# TORRENTE GALLAVESA LOC. LA FOLLA E SISTEMAZIONE VERSANTE LOC. SOMASCA - LOTTO 2 - COMUNE DI VERCURAGO

# PERIZIA SUPPLETIVA E DI VARIANTE N.1

# **ELABORATO 1: Relazione generale**

Figura 2.1: Parete Nicchia di crollo dell'evento dell'autunno 2024

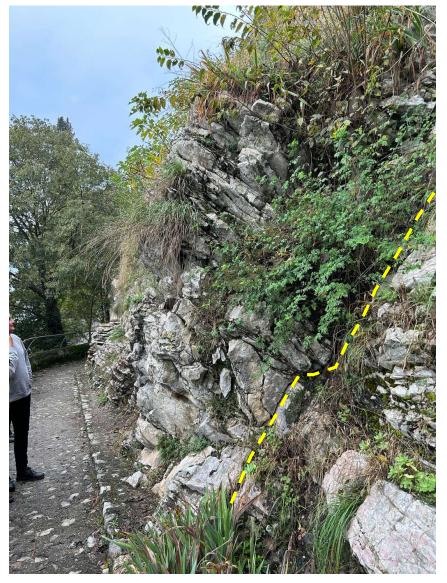
Il crollo, avvenuto a seguito delle forti precipitazioni autunnali, ha interessato un settore di una decina di m2 di estensione e mobilizzato alcuni m3 di materiale lapideo, fortunatamente contenuto dal parapetto in calcestruzzo presente sul sentiero (si vedano le foto sottostanti).

Il crollo interessa un settore posto a quota superiore degli ambiti di intervento individuati nel 2021 (data del progetto esecutivo in essere), quando erano in corso degli interventi di placcaggio delle pareti superiori che dovevano spingersi verso il basso sino al sentiero.

Stante la situazione emersa, si è condivisa la necessità di proteggere i settori in dissesto prioritariamente rispetto agli interventi delle medesima natura previsti sugli affioramenti più a valle.

Si prevede la **realizzazione di un placcaggio con rete metallica armata con fune di rinforzo della parete rocciosa interessata**, secondo le modalità previste sui settori più a valle; si prevede in particolare l'utilizzo di ancoraggi in barre tipo GEWI (acciaio tipo 500/550) o equivalente, di diam. 20 mm disposti secondo una maglia di perforazione indicativamente 3,0x3,0m, pannelli di rete in acciaio zincato a doppia torsione e un'orditura di contenimento (romboidale, indicativamente 3,0x3,0 m) in funi d'acciaio zincato diam. 14 mm.
